改善箇所説明図

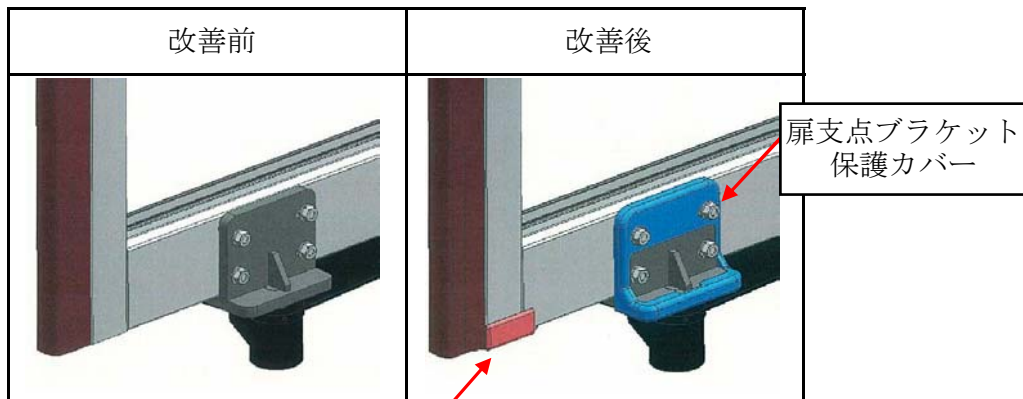
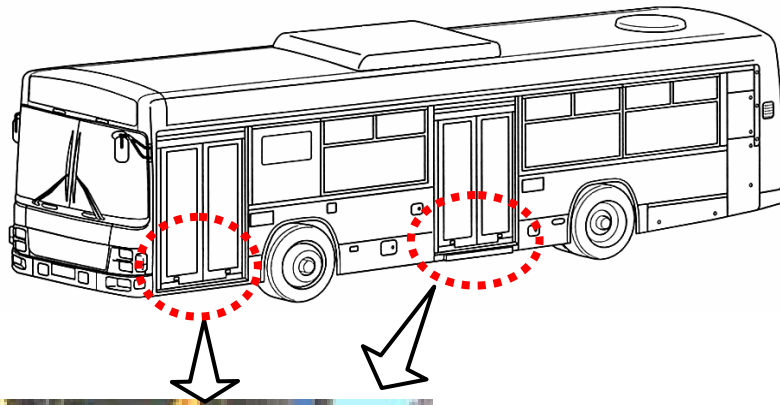
基準不適合箇所

ノンステップ路線バスのグライドスライド式扉の下部形状が不適切なため、誤って扉動作範囲内に人が立ち入った状態で扉を作動させ、扉が足に当たった際、足にけがをすることがある。

扉下端部保護カバー

扉支点ブラケット
保護カバー

改善の内容: 全車両、扉下端部及び支点ブラケット部に保護カバーを取り付ける。
